Controle Toetsing revisie

Polder/Dijkvak
Wilhelmus-, Kruispolder

Datum
28-05-2002
bijlage(n)
-
Kenmerk
PZDT_M_02095

Datum
09-04-2002
bijlage(n)
Profiel dwp 192 (Kruispolder)
Kenmerk
PZDT_M_02095 Rev

Profiel dwp 192 (Kruispolder)

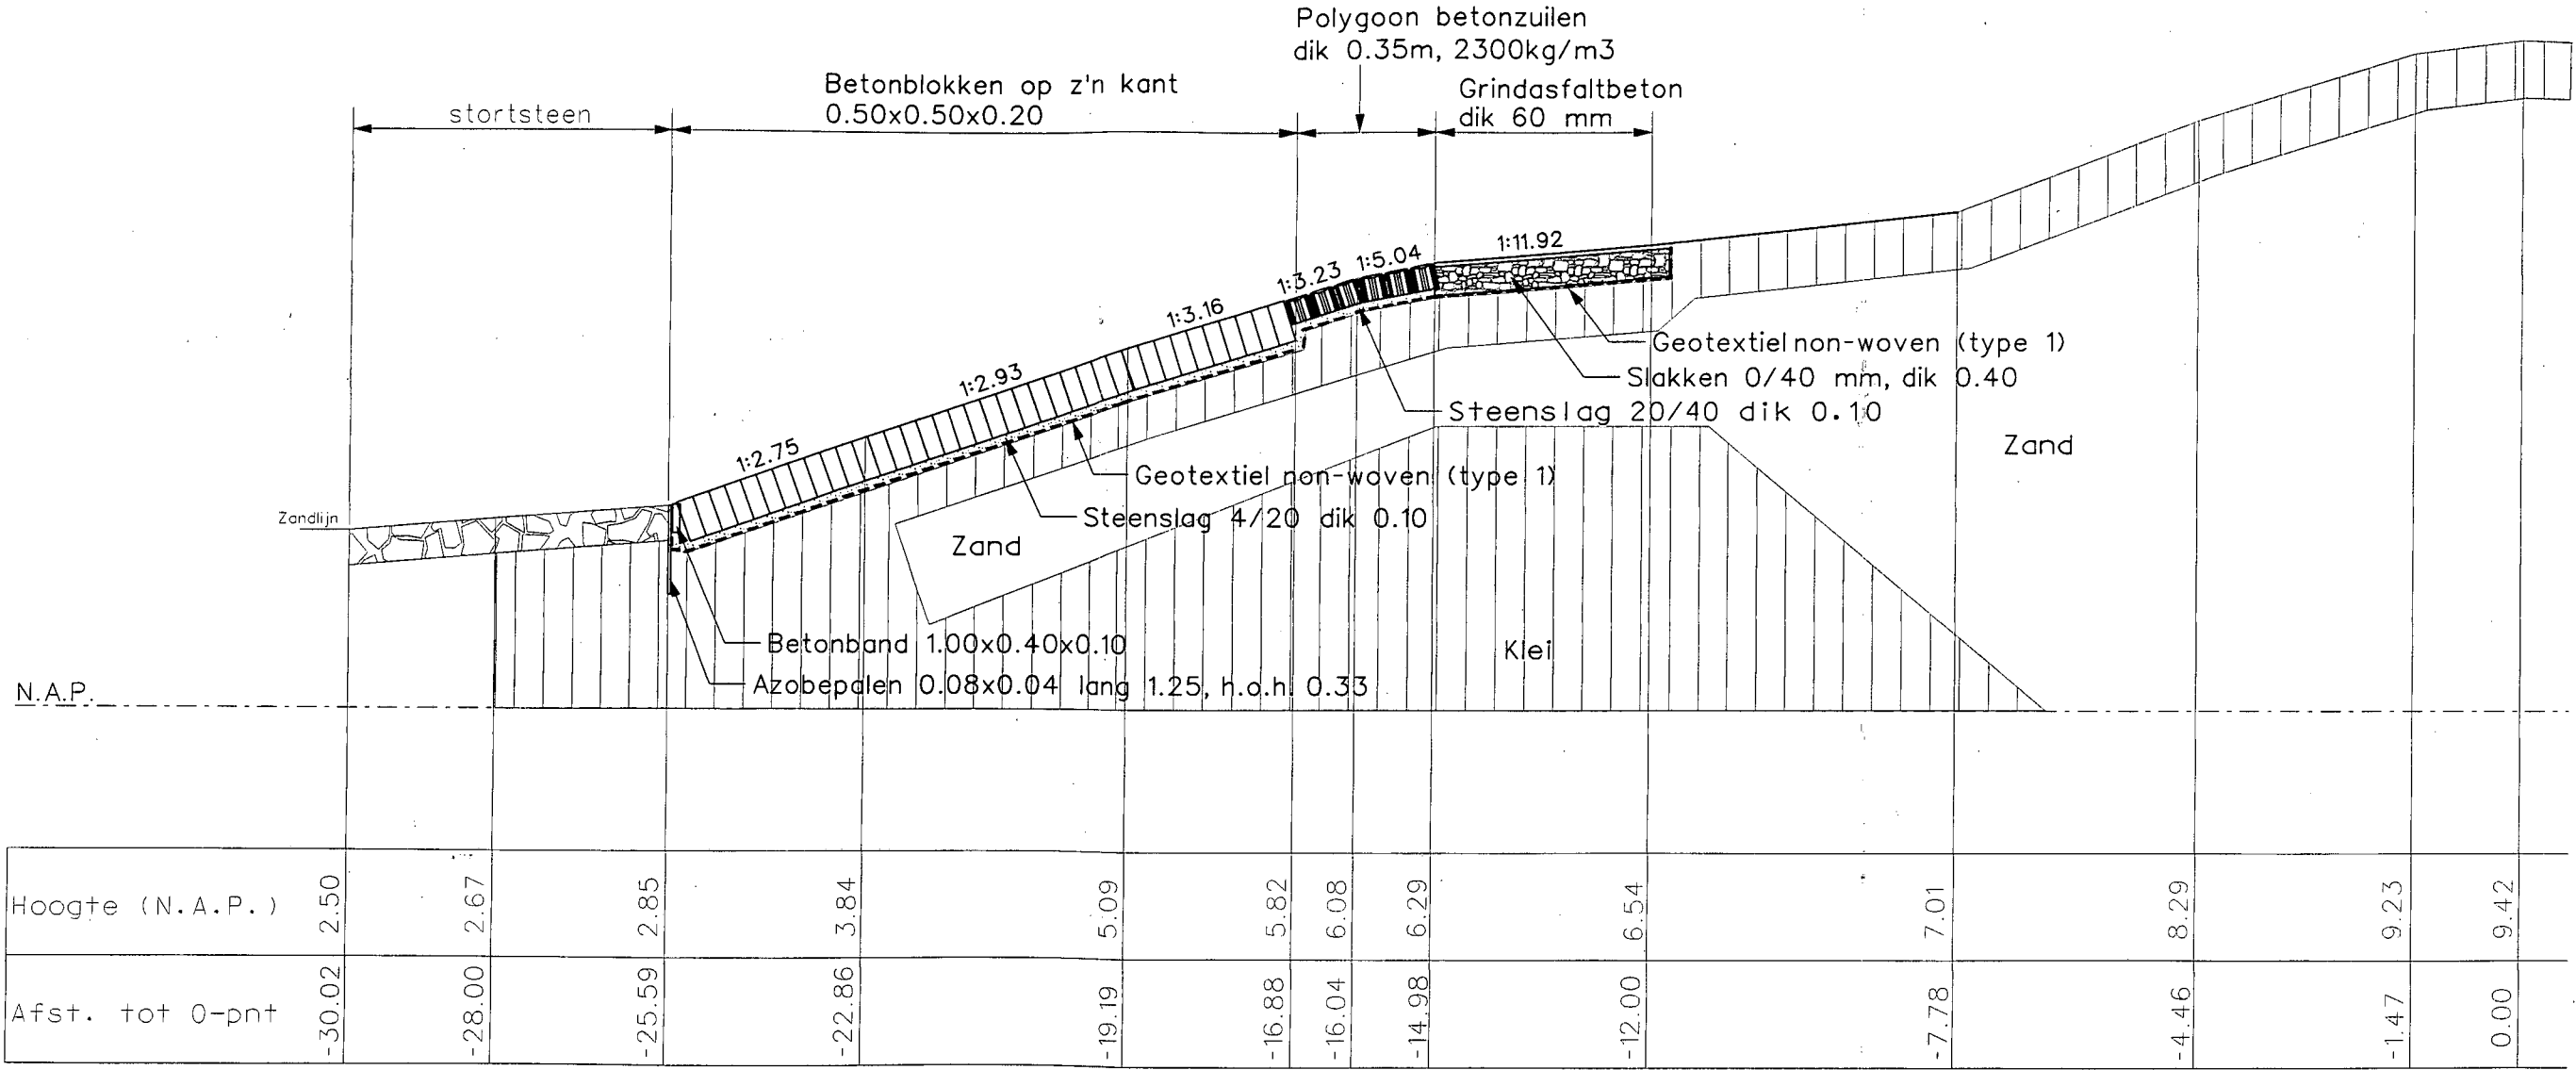
-Dijkvak 13151 heeft de score twijfelachtig, in document Wilhelmus- Kruis 26112001 is vastgesteld dat wanneer de dikte van de kleilaag minimaal 80 cm bedraagt, het vak goed scoort. Aan de hand van het dwarsprofiel ter plaatse (profiel dwp 192 kruispolder) blijkt niet het gehele dijkvak aan deze eis te voldoen. De kleidikte is op sommige plaatsen slechts 65 cm dik. De werkgroep Kennis heeft dit geavanceerd getoetst en heeft dit vak goedgekeurd.

-Dijkvak 13151 heeft de score twijfelachtig, in document Wilhelmus- Kruis 26112001 is vastgesteld dat wanneer de dikte van de kleilaag minimaal 80 cm bedraagt, het vak goed scoort. Aan de hand van het dwarsprofiel ter plaatse (profiel dwp 192 kruispolder) blijkt niet het gehele dijkvak aan deze eis te voldoen. De kleidikte is op sommige plaatsen slechts 60 cm dik. De werkgroep Kennis zal proberen d.m.v. geavanceerd toetsen dit vak toch goed te keuren.

Eindoordeel: Goed.
